## 改善箇所説明図

取付部の断面図 (A-A)

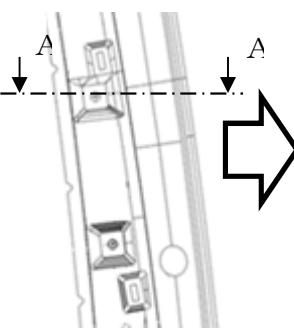
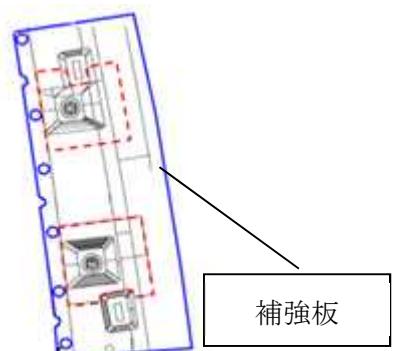
不具合発生箇所

助手席のアシストグリップにおいて、取付部のパネルの強度が不足しているため、繰り返し使用することで、パネルに亀裂が入ることがある。そのため、そのままの状態で使用すると、助手席に乗り込む際にアシストグリップが外れ、最悪の場合、転倒するおそれがある。

補強板の追加

全車両、助手席側アシストグリップ取付部に補強板を追加する。
